INFORME TECNICO DE INSPECCION INSTALACION RECPTORA DE GAS.

BALNEARIO 2

El objeto del informe es dar constancia de que se ha revisado el estado de la instalación de gas existente en local Balneario 2 ubicado en la playa de Alcudia. Siendo inspeccionado el día 09 de marzo de 2015 para verificar el cumplimiento de los requisitos establecidos en el Real Decreto: R.D 919/2006 de 28 julio de 2006.

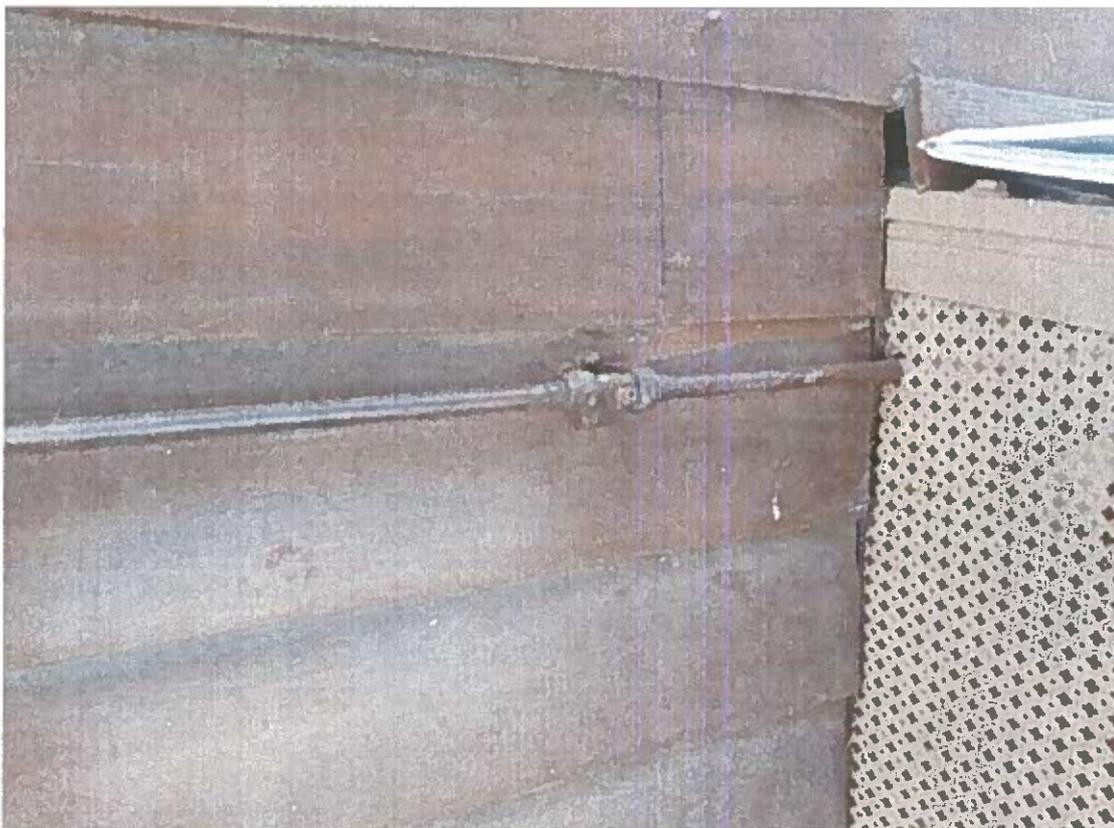
Caseta de los depósitos móviles de GLP con oxido y sin mantenimiento.

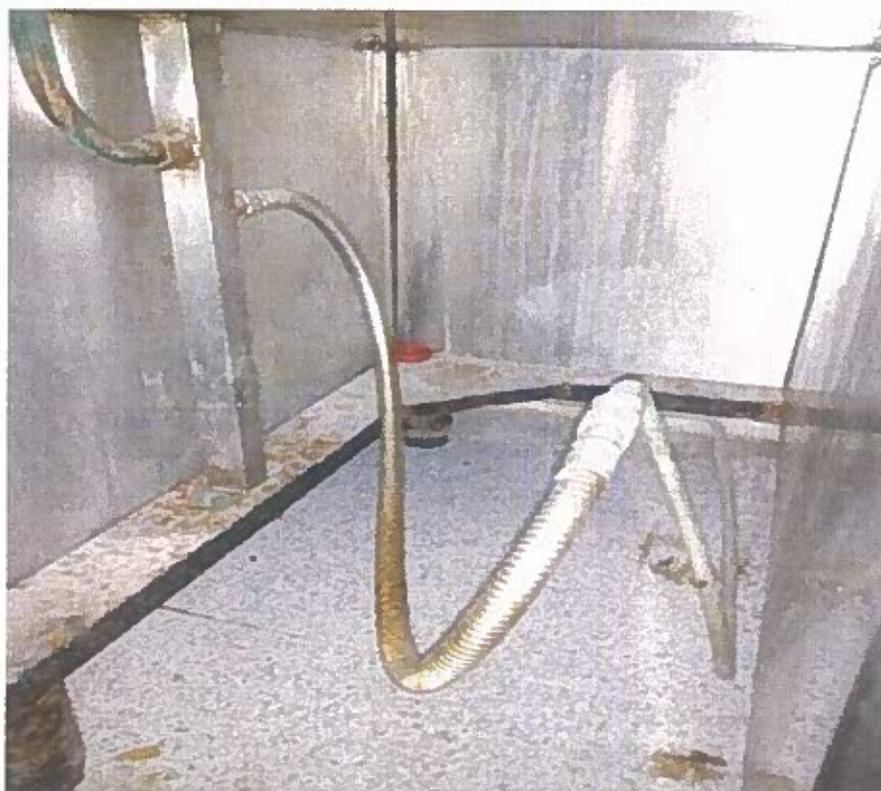
Colector interior cocina con regulador regulable de 1,5 bar para una cocina.
